rescatAR

File: poncho_rescatAR.sch

Title: poncho_rescatAR

Rev: 0.1

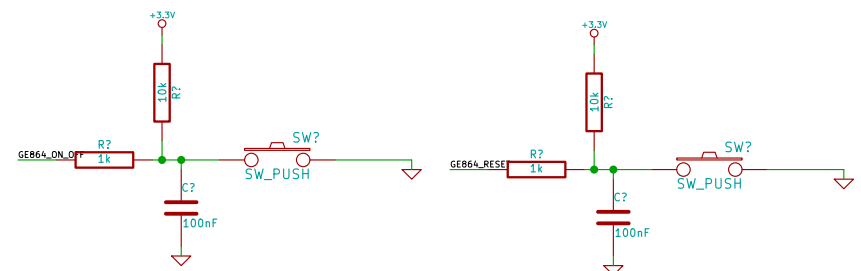
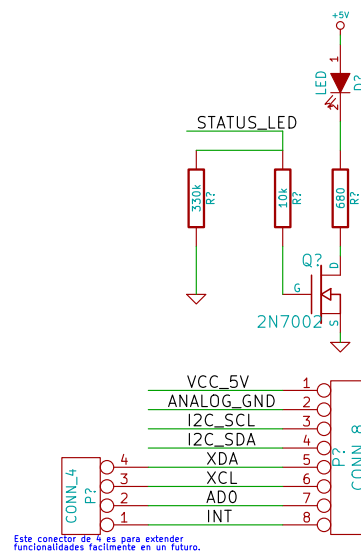
Los "X" que no tienen comentarios son los que estan sin asignar en el esquemático del fabricante.

Los wires de S0101 que no tienen nombre son GND, preguntar:
+>Que GND conviene poner??
+>Que diferencia tienen??

Acá podríamos conectar algun GPIO a la linea INT del acelerometro y a la linea ADD para controlar la direccion.
